RÉVISION DU PPRI VAL DE CISSE

RÉPONSES DU SERVICE INSTRUCTEUR AU PROCÈS-VERBAL DES OBSERVATIONS RECUEILLIES PENDANT L'ENQUÊTE PUBLIQUE

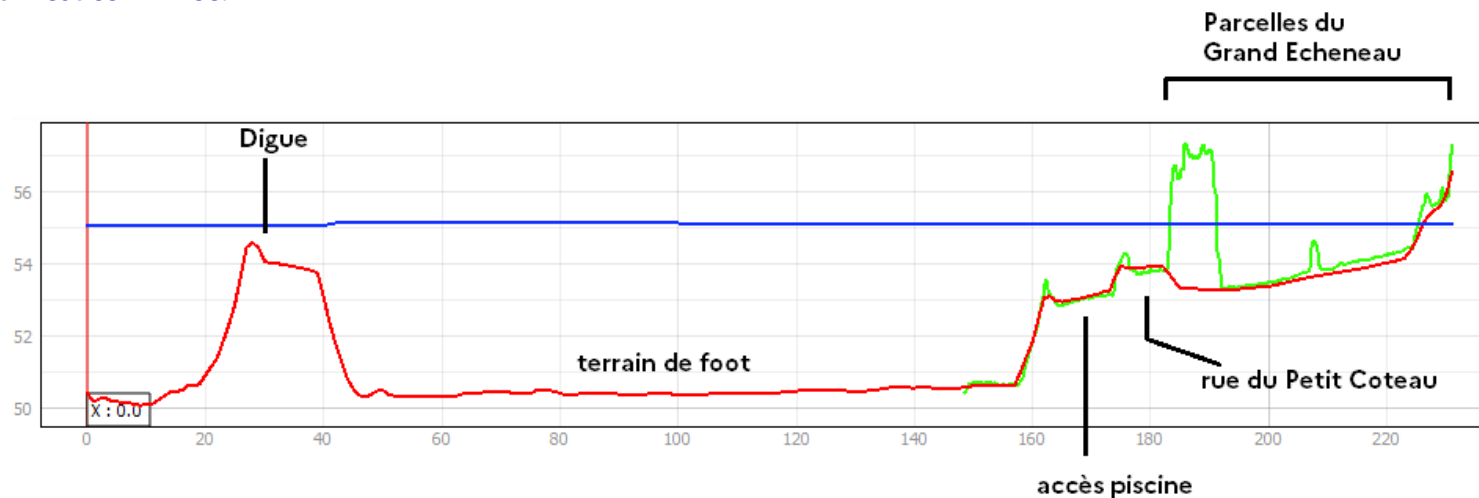
Concernant la commune de Vouvray, la commission d'enquête souhaite des explications sur une extension de la zone inondable en partie nord de la rue du Petit Coteau, car cette extension a provoqué durant l'enquête publique plusieurs remarques ou interrogations d'habitants.

Le PPRi approuvé en 2001 se basait sur une connaissance topographique peu précise. En 2003, un levé laser aéroporté, plus précis, a été réalisé sur la Loire, constituant un modèle numérique de terrain (MNT). De plus, les Plus Hautes Eaux Connues (PHEC) ont été actualisées. À titre d'exemple, à l'extrémité est de Vouvray, les PHEC sont identiques entre 2001 et aujourd'hui, mais à l'extrémité ouest de Vouvray (rue du Petit Coteau), les PHEC sont plus basses de 10 cm par rapport à 2001. Ces PHEC actualisées ont été appliquées sur la topographie levée en 2003. Tout terrain dont l'altitude est inférieure aux PHEC est considéré comme étant en zone inondable. Des imprécisions ayant été détectés sur le MNT de 2003 en bord de coteau, la DDT a commandité des relevés géomètre complémentaires en 2018, pour ajuster si besoin la limite de zone inondable.

Sur les parcelles du Grand Echenau (demandes Green Pen, M. Baudard de Fontaine & maire de Vouvray), par exemple, les relevés géomètre correspondent exactement au MNT de 2003. Sur les parcelles en limites de Vouvray/ Rochecorbon, M et Mme PICHON ont fait réaliser un levé topographique par un géomètre, qui confirme les relevés topographiques commandités par la DDT.

Ci-dessous, une coupe topographique au niveau des parcelles du Grand Echenau avec : en bleu les PHEC actualisées, en rouge le MNT de 2003, en vert le relevé géomètre réalisé par drone en 2018 (le pic à droite correspond aux arbres et au mur en bordure de route, ils ne sont pas à prendre en compte pour le niveau du terrain naturel). La limite de zone inondable retenue correspond au croisement de la ligne bleue et de la ligne rouge.

L'inondabilité du terrain est confirmée.
